Masseverbindung für Geberleitung, ROTAX Motor Type 912 UL Serie

Ground connection for pick-up wiring, ROTAX Engine Series Type 912 UL

Improvement of ground connection for the screening braid of pick-up wiring and charging cable

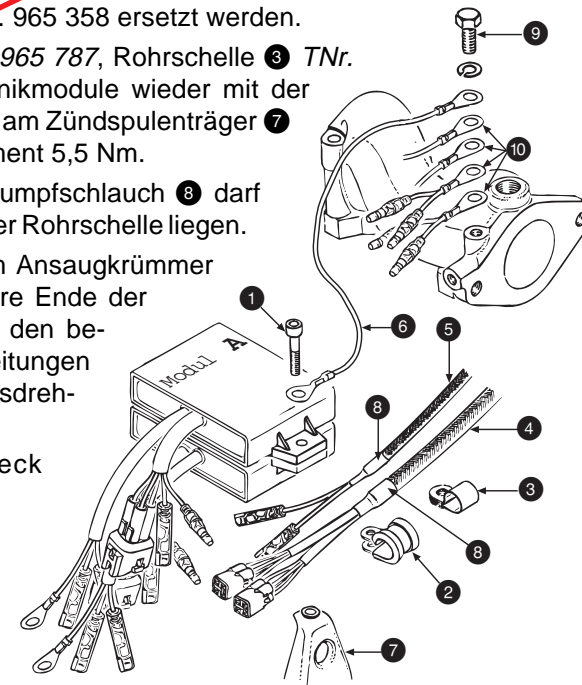
Verbesserung der Masseverbindung für die Abschirmung der Geber- u. Laderleitung.

Bei der bisherigen Ausführung der Zündanlage können im Bereich starker Radiosender Zündstörungen vorkommen. Aufgrund positiver Ergebnisse entsprechender EMV-Tests (elektro-magnetische Verträglichkeit) müssen sämtliche betroffenen Motore nachgerüstet werden.

On the current installation of the ignition unit, troubles could occur in areas with heavy radio transmission. Because of the good result of the respective tests for EMC (electro magnetic compatibility) all the engines affected have to be reworked.

8.1) Innensechskantschraube ① M5x25 abschrauben und Rohrschelle ② mit innenliegendem Gummi entfernen.

8.2) Neue Rohrschelle ③ (ohne Gummiverkleidung) aufschreiben und die Leitungsstränge der Geber- und Ladespulenleitung ④ und ⑤ soweit nach vorne schieben, bis das Metallgeflecht der beiden Leitungsstränge zur Gänze in der neuen Rohrschelle aufliegt.

8.3) Die Zündungs-Absteileitungen sind über die ganze Länge abzuschirmen. Die Abschirmungen sind mit einem Anschlußdraht gemeinsam mit der Masseleitung ⑥ bei der Innensechskantschraube ① zu verschrauben. Zündschalterseitig sind die Schirmungen der Absteileitungen ebenfalls sicher mit Masse zu verbinden. Ist eine natürliche Anbringung der Schirmung nicht mehr möglich, kann das Elektronikmodul von Zündkreis A durch ein neues Elektronikmodul (mit 7-Polker) Teile Nr. 965 358 ersetzt werden.

8.4) Neues Massekabel ⑥ Tnr. 965 787, Rohrschelle ③ TNr. 851 119 und beide Elektronikmodule wieder mit der Innensechskantschraube ① am Zündspulenträger ⑦ befestigen. Anzugsdrehmoment 5,5 Nm.

■ **ACHTUNG:** Der Schrumpfschlauch ⑧ darf nicht in der Rohrschelle liegen.

8.5) Sk-Schraube ⑨ M6x16 vom Ansaugkrümmer abschrauben und das andere Ende der neuen Masseleitung ⑥ mit den bereits vorhandenen 4 Masseleitungen ⑩ wieder befestigen. Anzugsdrehmoment 10 Nm.

8.1) Remove Allen screw ① M5x25 and the clamp ② with rubberlined inside.

8.2) Slide new clamp ③ (without rubberlining) over the cable-assemblies ④, ⑤ so far that the screening braid rests completely in the clamp.

8.3) The shorting cables have to be furnished with screening over the complete length. The screening to be attached via short connection wires on the Allen screw ① together with grounding cable ⑥. On the ignition switch side the screening of the shorting cable has to be securely connected to ground too.

If the screening braid can not be added afterwards, then it can be helped by exchange of the electronic modul serving ignition circuit A, for the new electronic modul with integrated screening, part no. 965 358.

8.4) Attach new grounding cable ⑥ *part-no. 965 787*, clamp ③ *part-no. 851 119* and both electronic modules by Allenscrew ① to ignition coil bracket ⑦. Tightening torque 5,5 Nm (50 in lb)

■ **ATTENTION:** The shrink tube ⑧ must not rest in clamp.

8.5) Remove hex. head screw ⑨ M6x16 from intake manifold and attach second end of new grounding cable ⑥ together with the 4 already existing grounding cables ⑩. Tightening torques 10 Nm (90 in lb)
